Rapport de contrôle d'installations électriques à basse et à très basse tension

RÉF. 24/2024/62216/01:2

DATE DU CONTRÔLE 15/04/2024 AGENT VISITEUR Jean-Philippe Givron
 ADRESSE DU CONTRÔLE Rue du Moulin 26 - 7041 Givry TYPE DE CONTRÔLE Visite de contrôle vente ancienne installation (8.4.2)

Croquis de position élémentaire et descriptif sommaire des tableaux

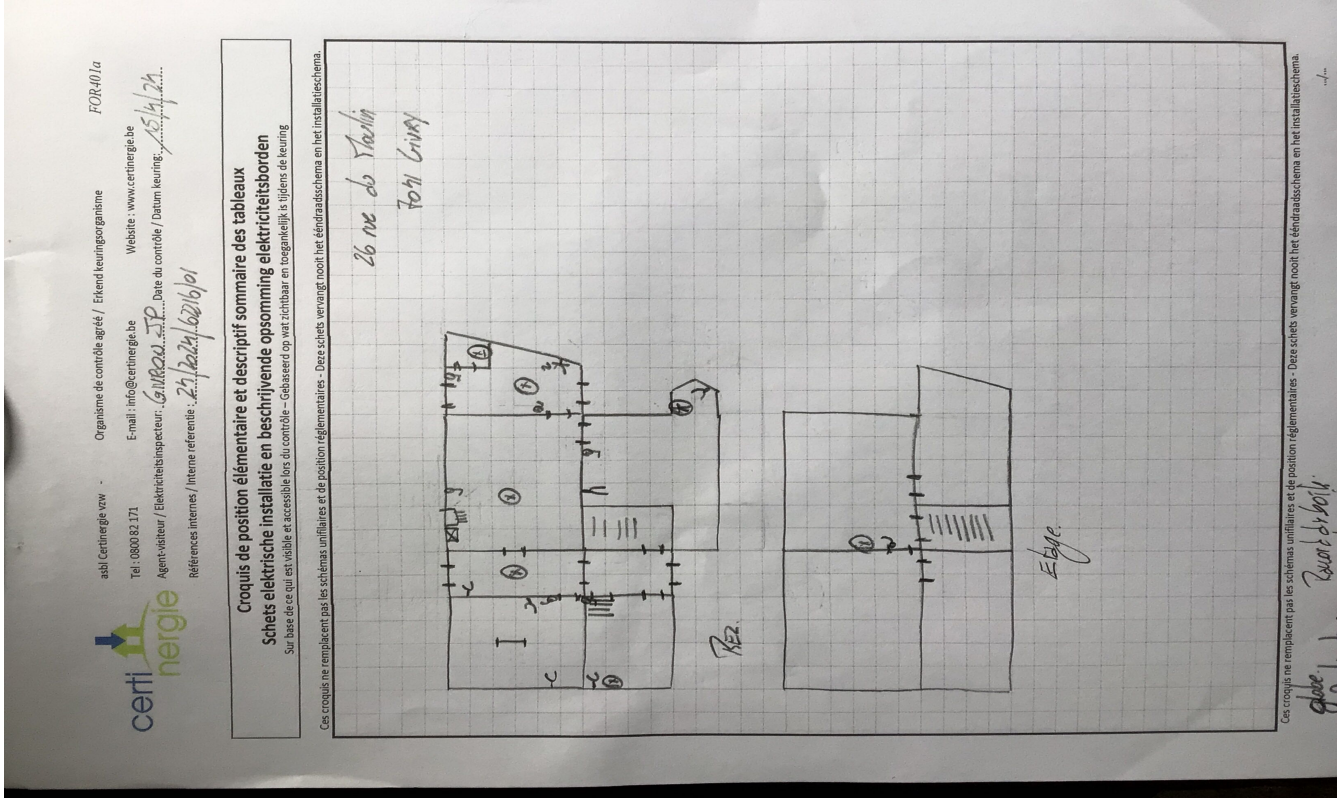
sur base de ce qui est visible et accessible lors du contrôle
 Note : ces croquis ne remplacent pas les schémas unifilaires et de position réglementaires
